## **Osservazioni relative all'inquinamento delle falde superficiali e del vicino fiume Vomano.**

L'APS Legambiente Costa Teramana, associazione costituita il 01/07/2021 cf 90020790672, dopo aver letto la documentazione pubblicata sul Sito Regione Abruzzo - Sportello Ambiente relativa a: istanza per il rilascio del Provvedimento Autorizzativo unico regionale ai sensi dell'art. 27-bis del D.Lgs 152/2006 per la modifica di un impianto di gestione rifiuti pericolosi e non pericolosi già autorizzato ai sensi dell'Art. 208 del D.Lgs. 152/2006 con determina dirigenziale n. DA21/126 del 04/10/2013 ed aggiornato con Determinazione n. DPCO26/06 del 11/01/2019 Proponente SAID srl - Pineto

Procedura VIA

Numero pratica 22/298284

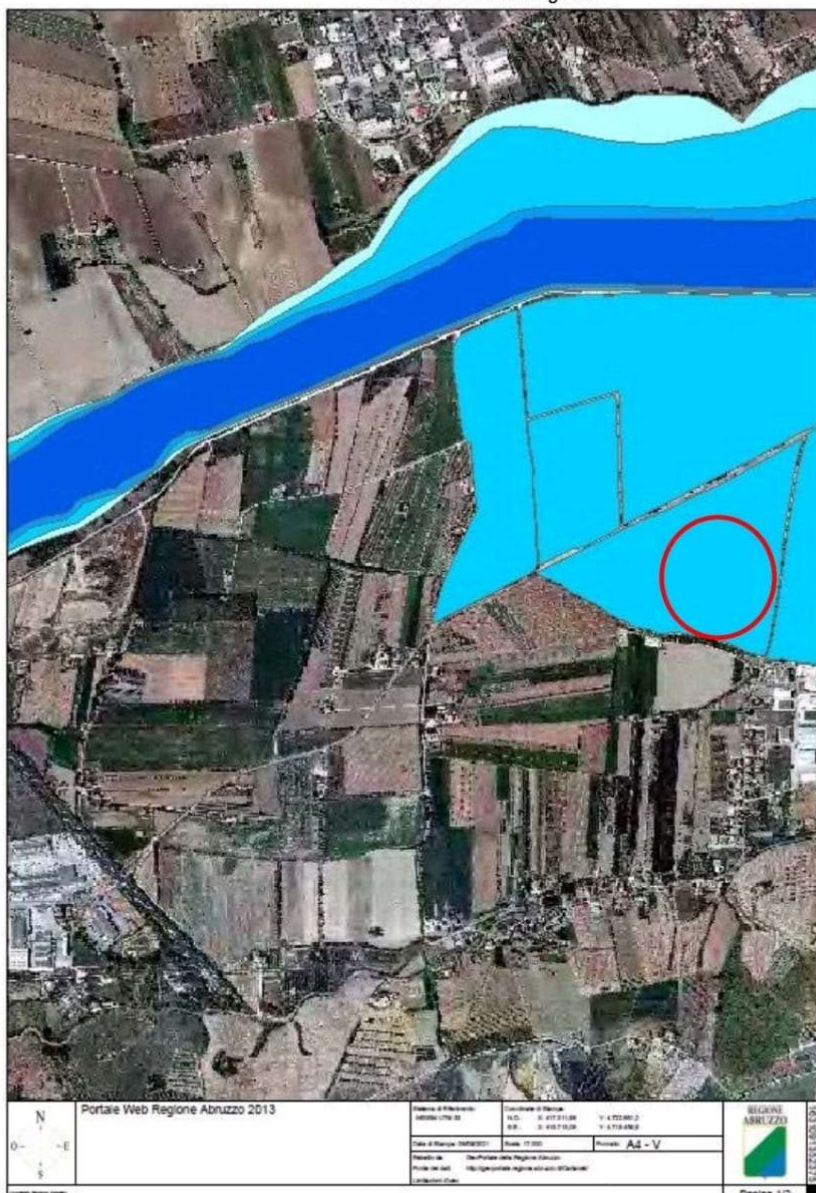
L'impianto in oggetto è stato costruito in una zona agricola di pregio, dotata di prese per irrigazione e canali di bonifica trapezoidali in cemento, uno dei quali adiacente all'impianto, il quale confluisce al vicino fiume Vomano distante circa 800 metri.

Il PSDA classifica la zona a rischio medio ma per esperienza diretta come associazione abbiamo notato che periodicamente, in seguito a forti piogge, quel canale si ostruisce a valle in prossimità di un passaggio ristretto sotto la SP27 e tracima proprio sul piazzale dove l'azienda in oggetto fa stoccaggio dei rifiuti pericolosi.

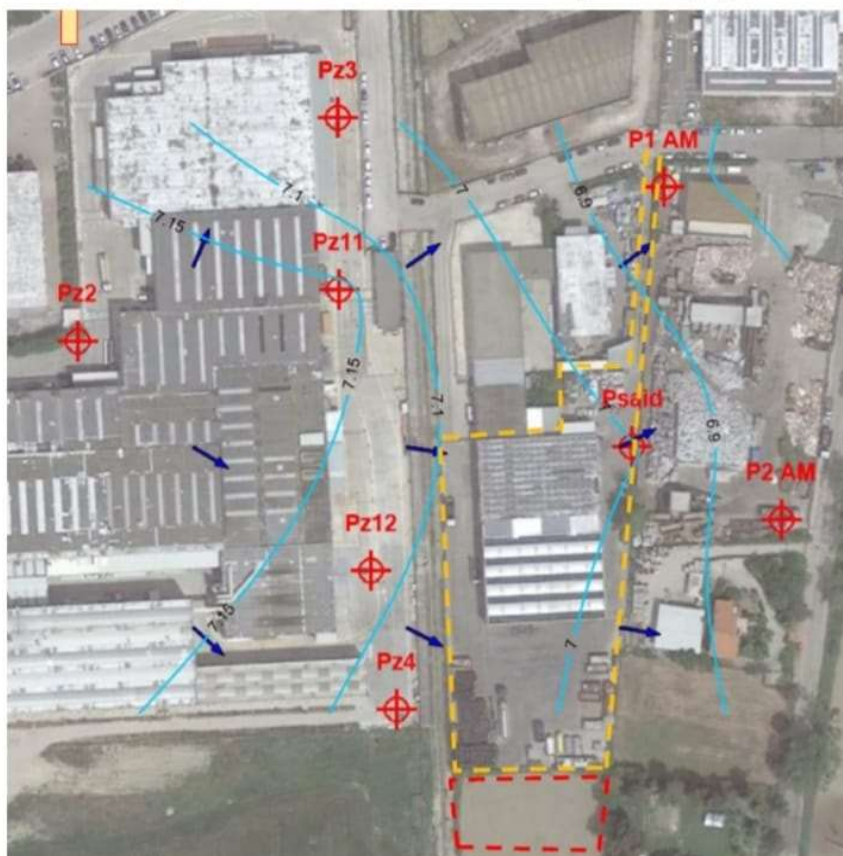
Altra problematica importante che vogliamo segnalare è la presenza a soli 300metri lungo la linea di falda, del “Campo pozzi Vomano” di proprietà Ruzzo Reti che preleva acqua potabile e la immette nella rete comunale.

Cosa succederebbe in caso di sversamenti accidentali o di tracimazione del canale adiacente l’impianto? Cosa succederebbe se si verificasse nuovamente un incendio? Dove finirebbero le acque di spegnimento?

Supponiamo che un qualsiasi inquinamento delle acque superficiali, che sia accidentale o occulto, finirebbe irrimediabilmente per inquinare la risorsa idrica.
